# 改善箇所説明図

基準不適合発生箇所

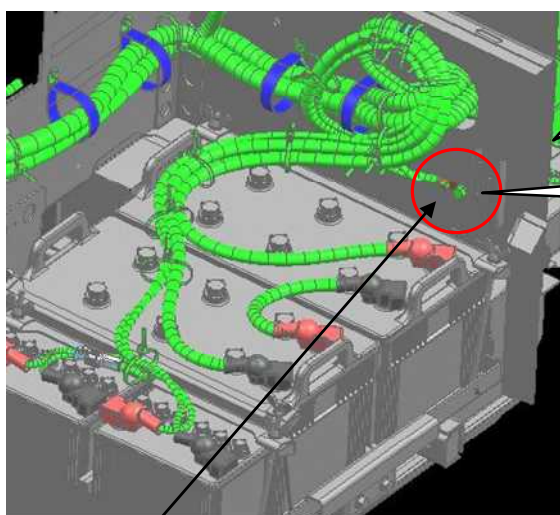
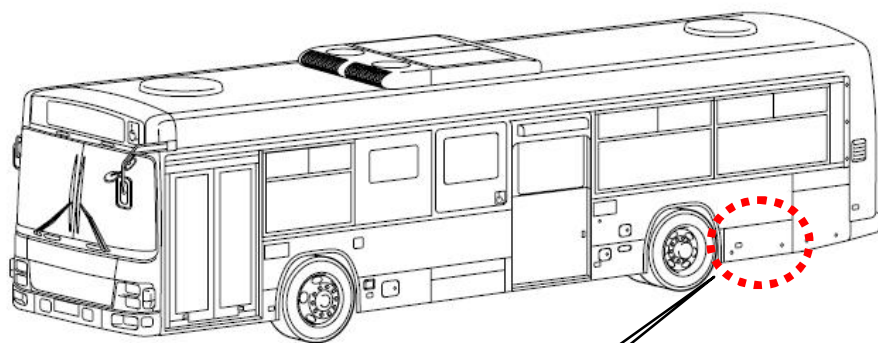
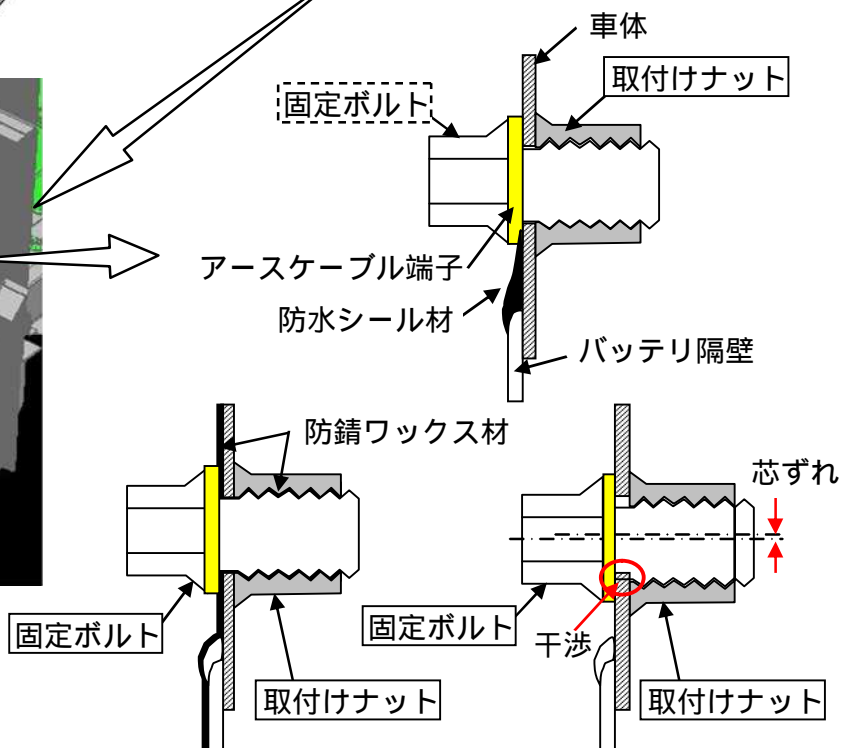
路線バスのバッテリーのアース回路において、下記の製造時の原因によりアースケーブル端子と車体の固定が不確実なため、アースケーブル端子固定ボルトが緩み、接触不良となるものがある。そのため、バッテリー電源が断たれ、最悪の場合、エンジンが停止したり、扉が開いていた際は、扉が閉じるおそれがある。

防水シール材がアースケーブル端子と車体の間に噛み込んでいる。

防錆ワックス材がアースケーブル端子と車体の間に噛み込んでいる。

アースケーブル端子固定ボルト取付けナットと車体穴の芯がずれ、ボルトのねじ山と車体が干渉する。

- 全車両、アースケーブル端子固定ボルト取付けナットをねじ切り処理し、防水シール材を除去すると共に、アースケーブル端子固定ボルトを点検し、損傷している場合は当該ボルトを新品に交換する。
- 防錆ワックス材を除去すると共に、アースケーブル端子固定ボルトを新品に交換する。
- アースケーブル端子固定ボルトを新品に交換する。

識別：バッテリーの台車ボルトに識別ペイント（黄色）を塗布する。
